ID: 12674

Progetto del parco eolico denominato "IMPERIA Monti Moro e Guardiabella" della potenza complessiva di 198,4 MW da realizzare nei Comuni di Aurigo, Borgomaro, Castellaro, Cipressa, Dolcedo, Pietrabruna, Pieve di Teco, Prelà, Rezzo, con strada di accesso in San Lorenzo al Mare e Costarainera

**OGGETTO: OSSERVAZIONI RELATIVE AL PROGETTO DI INSTALLAZIONE DI N.32  
AEROGENERATORI IN PROVINCIA DI IMPERIA**

**CODICE IDENTIFICATIVO: ID 12674**

*Figura 4-Immagine con scala erronea degli aerogeneratori, presente all'interno del documento 22109\_EO\_DE\_GN\_D\_03\_0047\_A\_visibilita\_follia-signed*

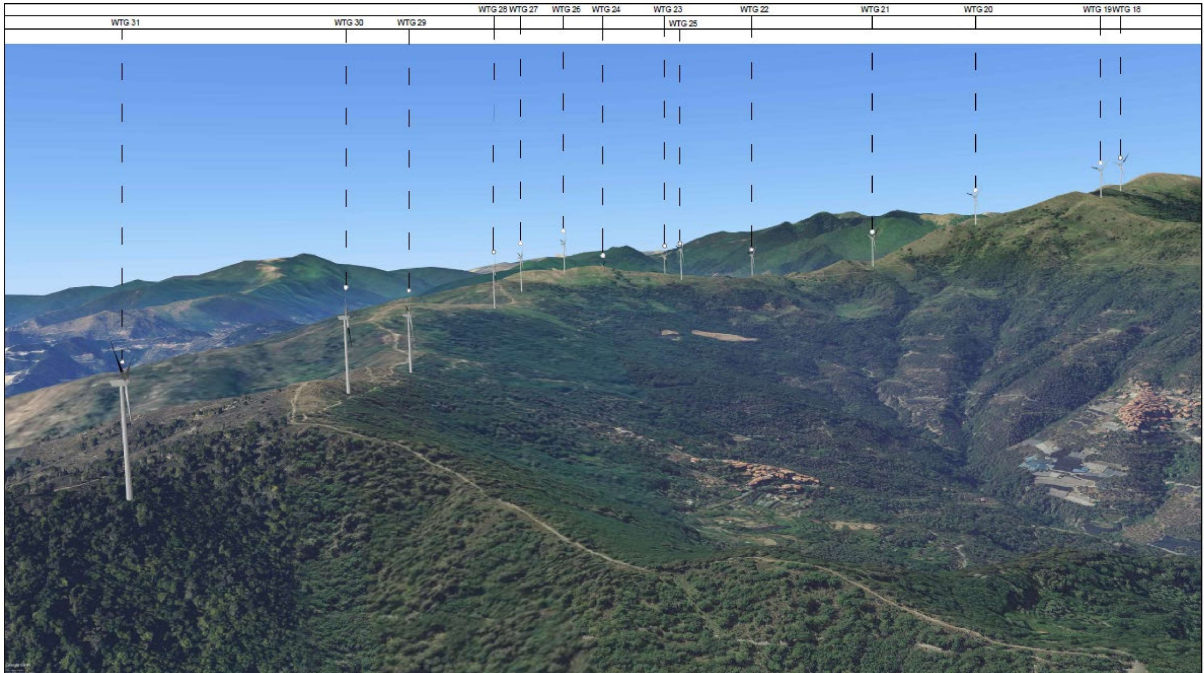
3. All'interno del documento *22109\_EO\_DE\_GN\_D\_03\_0047\_A\_visibilita\_follia-signed* si riscontrano immagini fotorealistiche degli aerogeneratori evidentemente errate dal punto di vista della scala rappresentativa.

Gli aereogeneratori nell'immagine sopra sono rappresentati molto più piccoli di come dovrebbero essere e inducono a una sbagliata interpretazione della realtà. Si fornisce immagine correttiva (in basso) con una scala più rappresentativa dell'impatto che le macchine avranno sul territorio:

Figura 10- Nell'immagine tratta dal Geoportale della Regione Liguria, sono evidenziate le zone Habitat Rete Natura 2000, la biodiversità e i corridoi ecologici per ambienti boschivi / aperti / acquatici

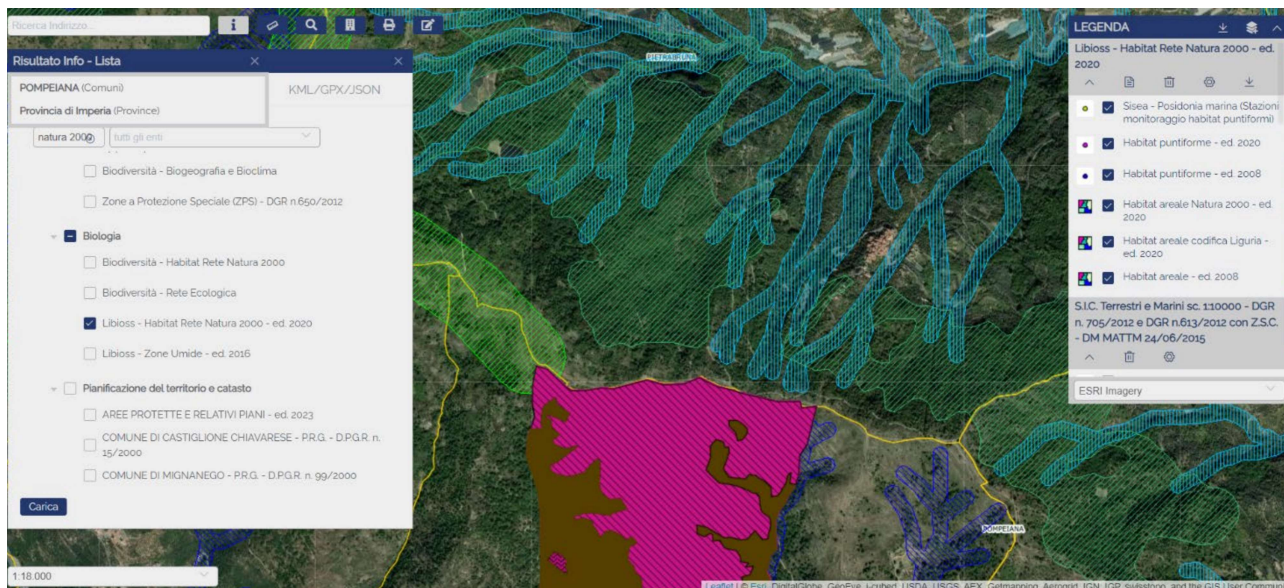
Nonostante nell'Avviso Pubblico non sia stato compilato il paragrafo relativo all'interferenza con possibili aree afferenti alla Rete Natura 2000: SIC, ZSC, ZPS, si evidenzia la presenza diffusa di aree protette della Habitat Rete Natura 2000, corridoi ecologici e tappe di attraversamento di numerosissime specie, delle quali alcune in via di estinzione.

Si riscontra inoltre l'assenza di adeguate analisi vegetazionale, floristica e faunistica necessarie ai fini della scelta del sito di progetto.

Figura 11- Dal Geoportale della Regione Liguria, le aree percorse da incendi 2013-2022

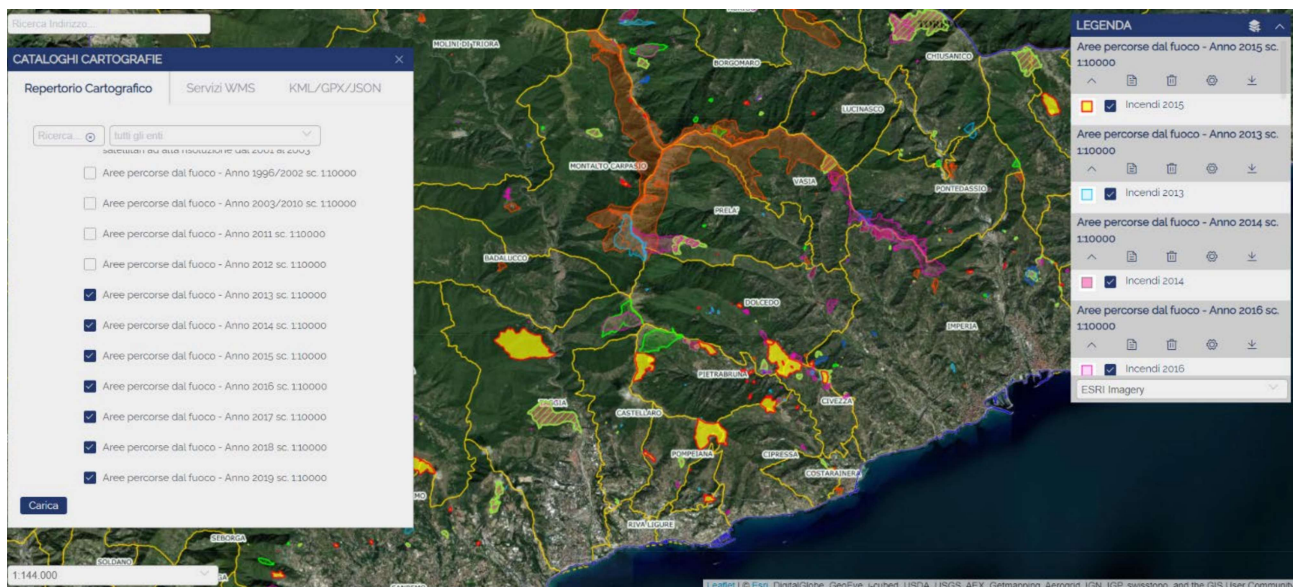
Si sottolinea, inoltre, che le aree interessate dal progetto sono aree fortemente interessate da **incendi boschivi**. In tal senso, la presenza di aerogeneratori di altezza superiore ai 200 m costituirebbe un impedimento agli operatori e ai loro mezzi (Vigili del Fuoco e Canadair).

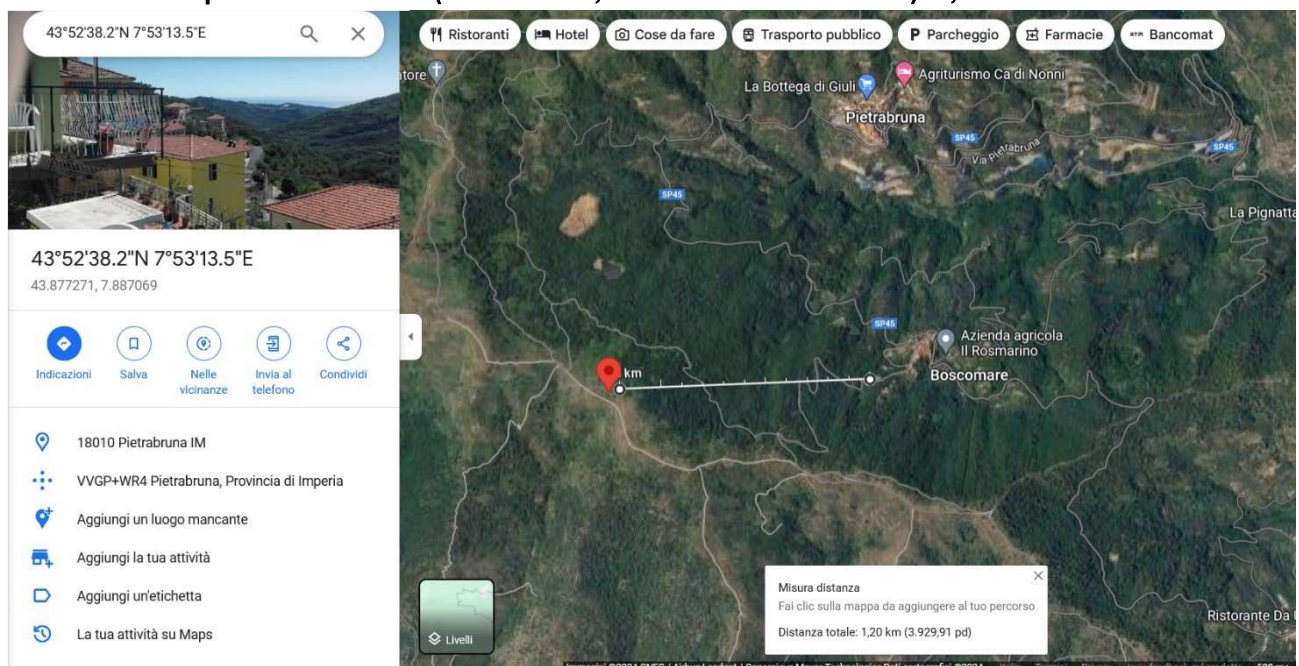
**b) minima distanza di ciascun aerogeneratore dai centri abitati individuati dagli strumenti urbanistici vigenti non inferiore a 6 volte l'altezza massima dell'aerogeneratore;**

Il progetto prevede che gli aerogeneratori abbiano un'altezza compresa tra i 206 m e i 210 m di altezza; pertanto, dovendo rispettare la normativa in oggetto, **ogni turbina dovrebbe essere posizionata ad almeno 1236 m di distanza dalle abitazioni**. Dalla documentazione di progetto fornita, si riscontra che **almeno 5** turbine intorno a Pietrabruna e Boscomare (nr. 28, 29, 30, 31, 32) si trovano in posizione limite o non rispettano i requisiti previsti.

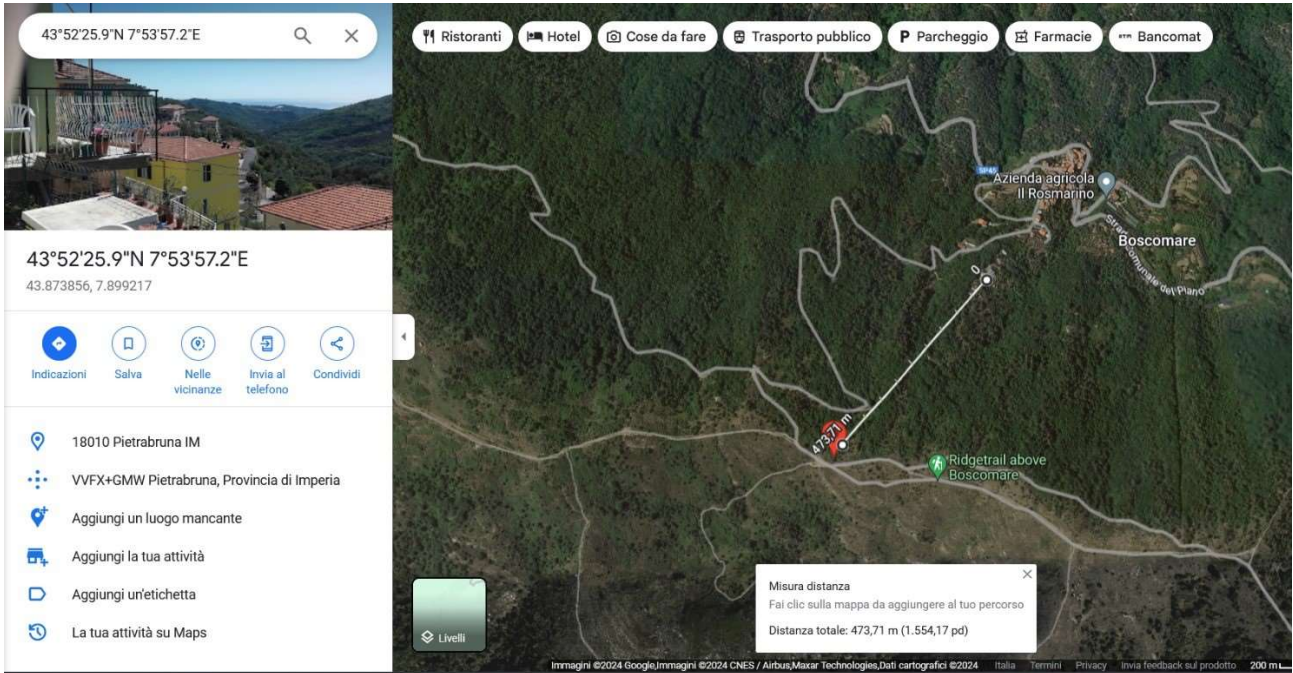
## Aerogeneratore n. 29

Posizione: 7.899217° E, 43.873856° N

Distanza dalla prima abitazione (Boscomare, frazione di Pietrabruna): 473,71 m

## Aerogeneratore n. 30

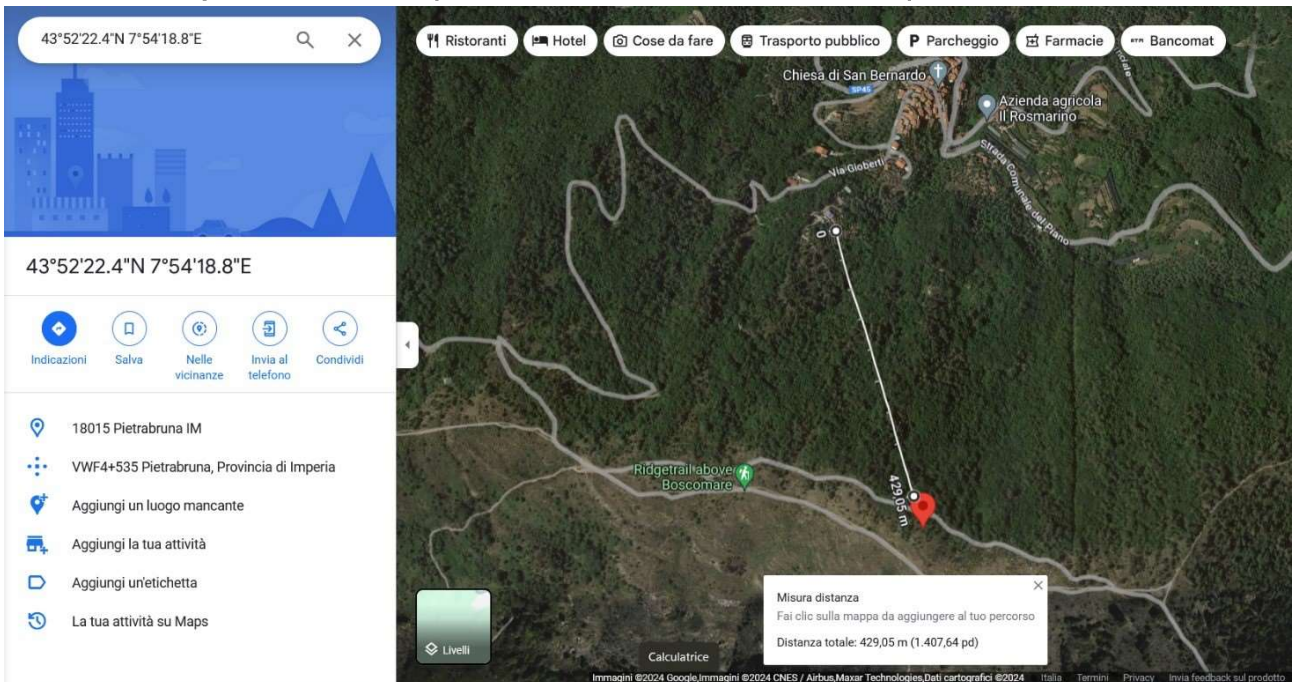
Posizione: 7.905166° E, 43.872510° N

Distanza dalla prima abitazione (Boscomare, frazione di Pietrabruna): 429,05 m

## Aerogeneratore n.31

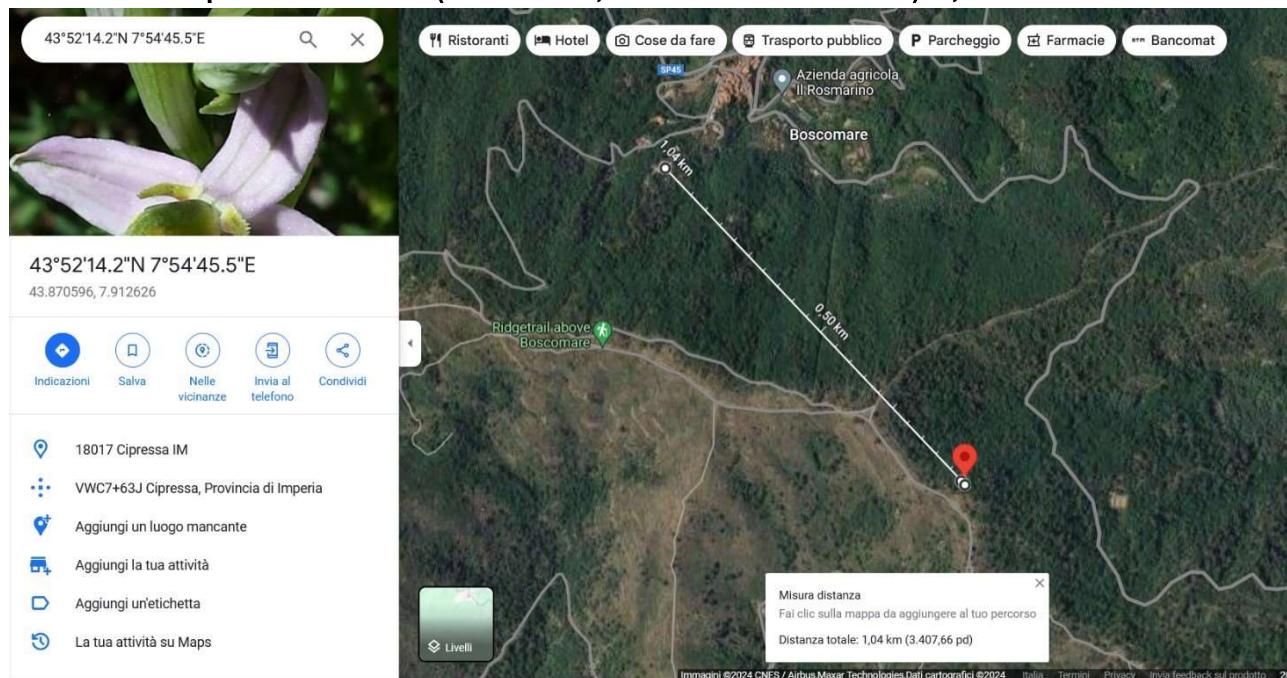
Posizione: 7.912626° E, 43.870596° N

Distanza dalla prima abitazione (Boscomare, frazione di Pietrabruna): 1,04 km

## Aerogeneratore n. 32

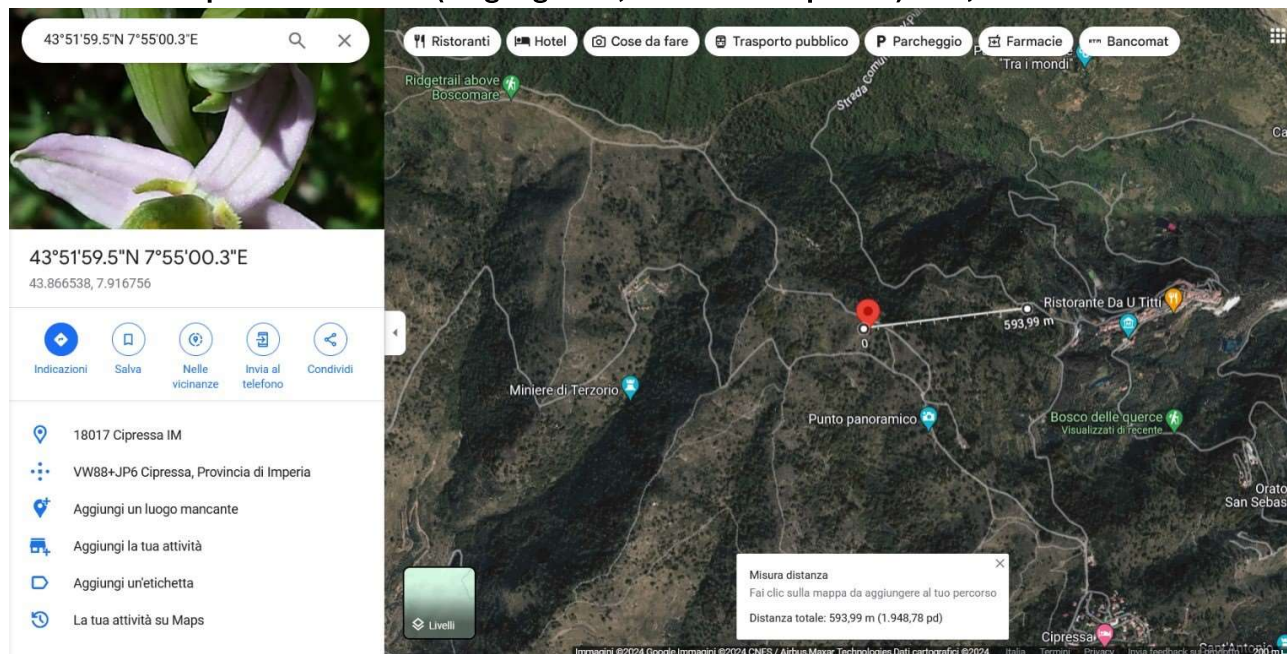
Posizione: 7.916756° E, 43.866538° N

Distanza dalla prima abitazione (Lingueglietta, frazione di Cipressa): 593,99 m
